臺中市政府都市發展局 函

主旨：檢送113年8月23日召開113年度第3次建築執照審查作業及法令討論會會議紀錄一份，請查照。

113 年度第 3 次建築執照審查作業及法令討論會議紀錄

貳層平面圖 SCALE: A3=1/150

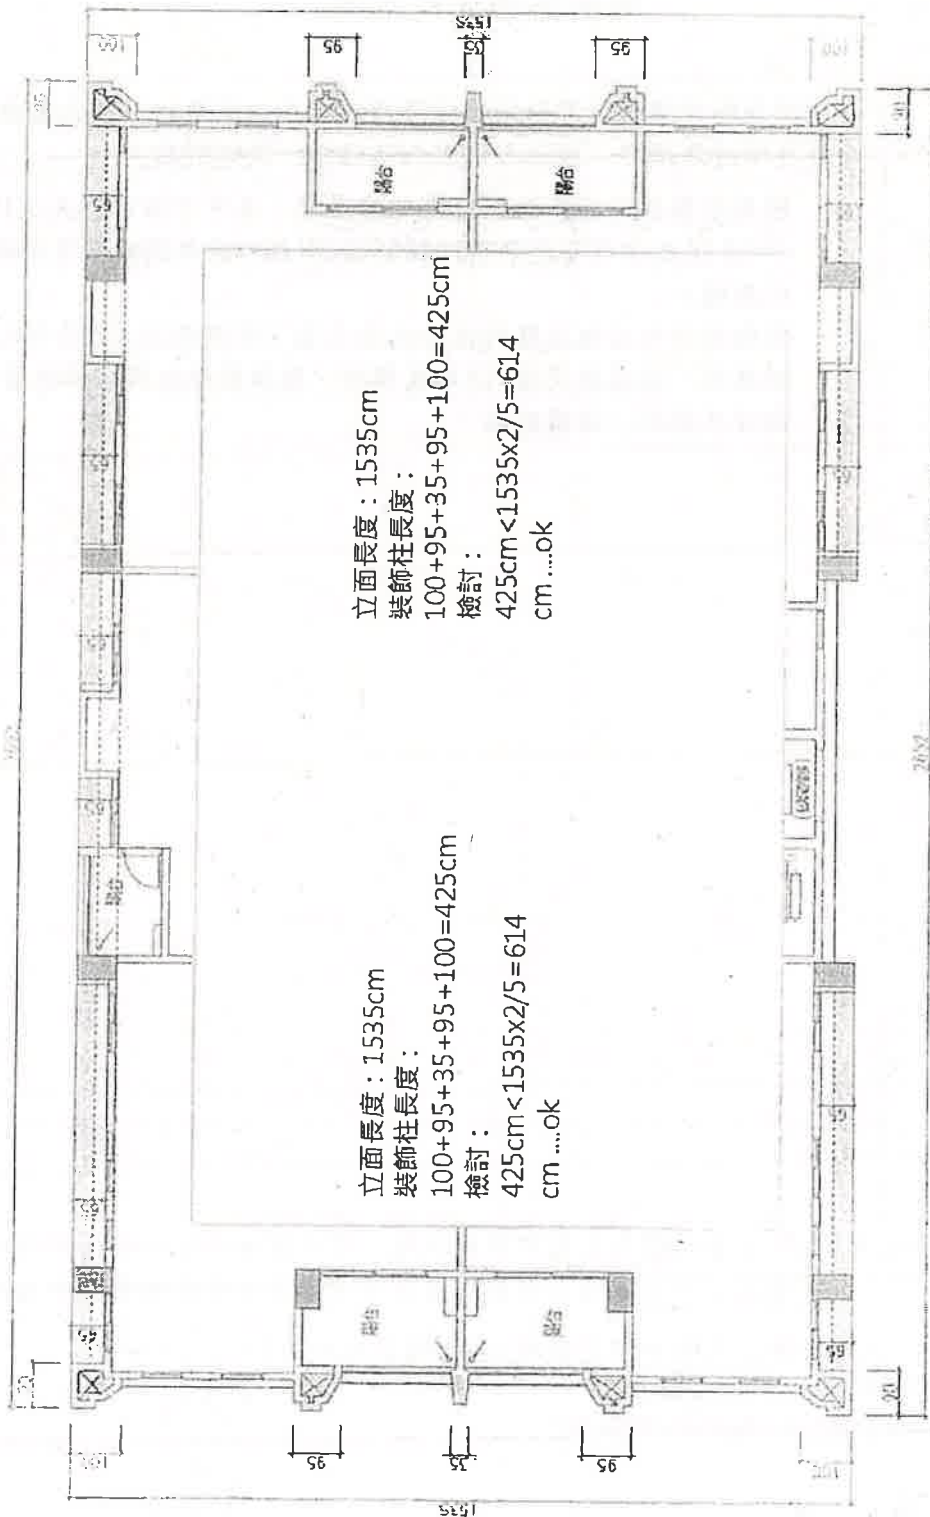
案由：	有關建築物外牆設計裝飾物之設置原則，係以裝飾柱、牆長度與立面長度檢討為規定，並無合併裝飾板檢討，提請討論：
說明：	一、因應建築物外牆裝飾物形態日趨多變，臺中市都市發展局104年4月16日中市都建字第10400562291號訂有外牆設計裝飾物之原則。 二、前開原則訂有柱與裝飾柱等立面長度不得超過該立面2/5之檢討規定，倘另有突出<1M之裝飾板，應無裝飾柱與裝飾板合併檢討之情形，提請討論。
決議：

檢討: $180\text{cm} < 2652 \times 2 / 5 = 1060.8\text{cm} \dots \text{ok}$

裝飾板深度: $65\text{cm} < 100\text{cm} \dots \text{ok}$

決議：本案設置長度無規定，惟設置深度、免計建築面積與樓地板面積檢討，依臺中市建管作業參考手冊 CH06-04-15，比照兩遮不得大於 1 公尺及決議第二款表列內容檢討辦理，至於併同設置裝飾物設置

欄杆情形則依 CH04-06-16 規定檢討。

1. 替代開口

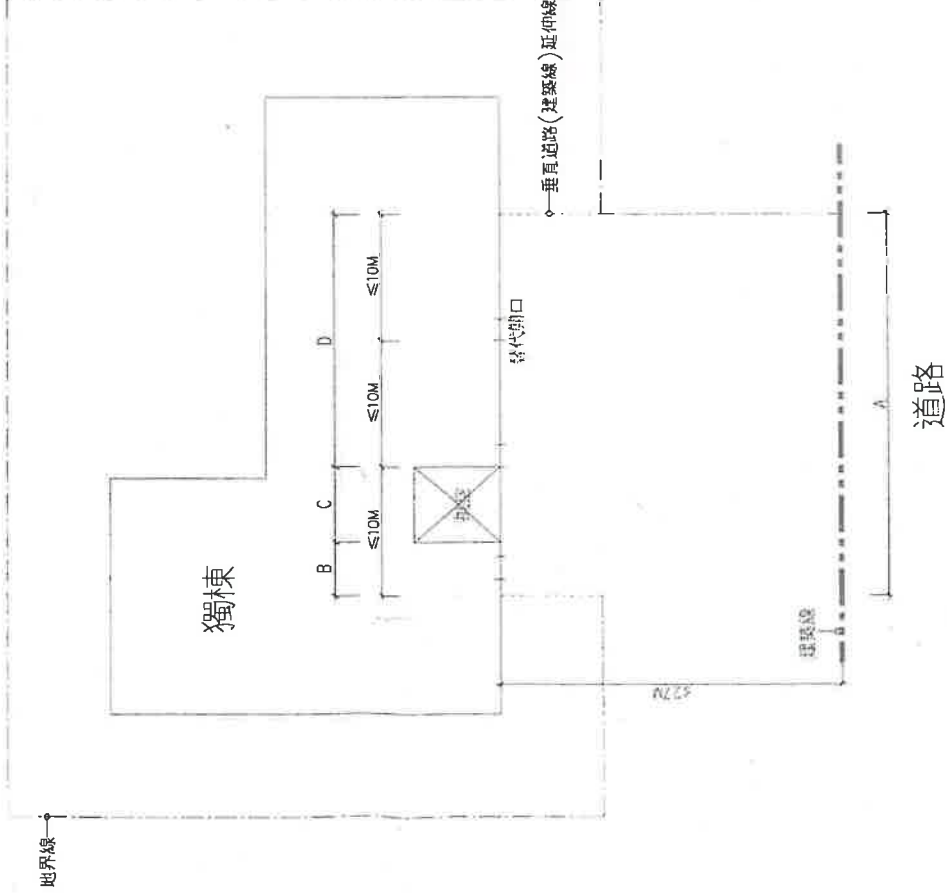
第108條替代開口檢討範圍為：B+C+D

外牆與平行道路(建築線)夾角>45度，以外牆實際長度為B。

以垂直道路(建築線)至外牆投影長度C。

外牆與平行道路(建築線)夾角<45度，以垂直道路(建築線)至外牆投影長度D。

B段：外牆與平行道路(建築線)夾角>45度，以外牆實際長度為A，該長度範圍內應檢討替代開口規定，於該外牆每十公尺設有窗戶或其他開口。

C段：建築物面垂直道路(建築線)至外牆投影長度為B，該長度範圍內應檢討替代開口規定，於該外牆每十公尺設有窗戶或其他開口。

D段：外牆與平行道路(建築線)夾角<45度，建築物面垂直道路(建築線)至外牆投影長度為C，該長度範圍內應檢討替代開口規定，於該外牆每十公尺設有窗戶或其他開口。

決議：同意依建築師公會所提 4 個圖例辦理，並後續收入臺中市建管作業參考手冊；另有相關例外個案情形特殊案例，後續再請公會提案討論。

2-1. 挑空時替代開口

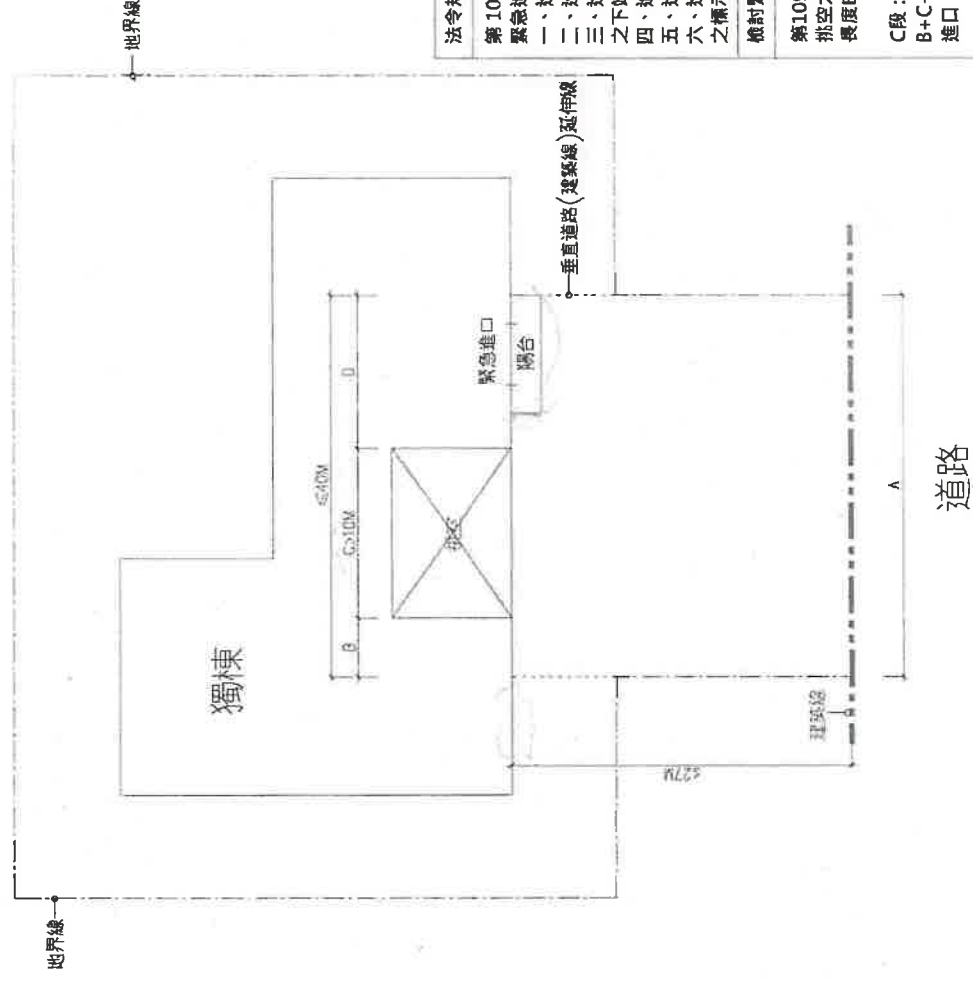
第108條替代開口檢討範圍為：B+C+D

挑空及替代開口小於10公尺，以外牆實際長度為B+C。

以垂直道路(建築線)至外牆投影長度D。

B+C段：建築物挑空面垂直道路(建築線)至外牆投影長度為B+C，該長度範圍內應檢討替代開口規定，於該外牆每十公尺設有窗戶或其他開口。

D段：建築物面垂直道路(建築線)至外牆投影長度為D，該長度範圍內應檢討替代開口規定，於該外牆每十公尺設有窗戶或其他開口。

3-2. 挑空時緊急進口

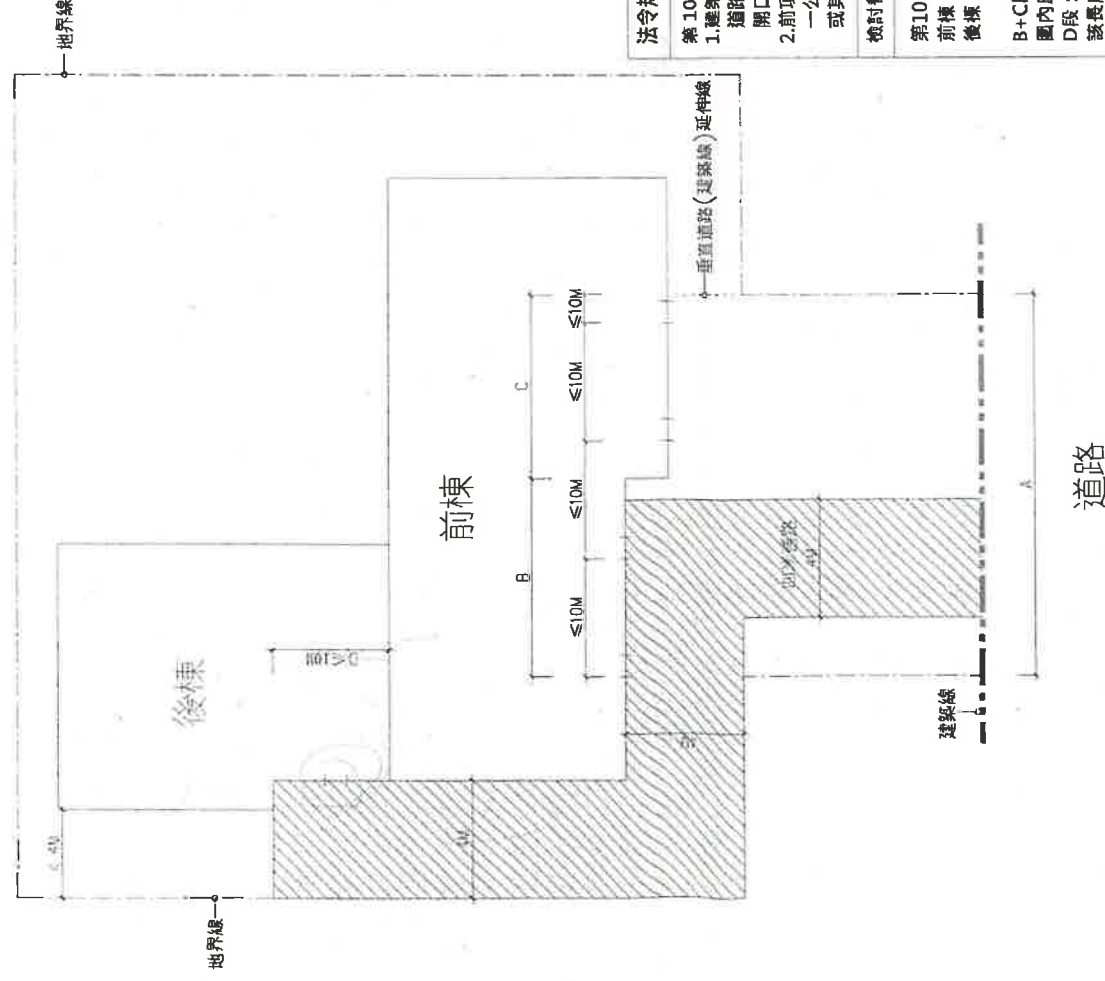
第109條緊急進口檢討範圍為： $B+C+D \leq 40m$

挑空大於10公尺時，須以緊急進口檢討，以垂直道路(建築線)至外牆投影長度 $B+C+D$ 。

C段：建築物挑空大於10m時，面臨垂直道路(建築線)至外牆投影長度為 $B+C+D$ ，該長度範圍內應檢討緊急進口規定，於該外牆四十公尺設有緊急進口。
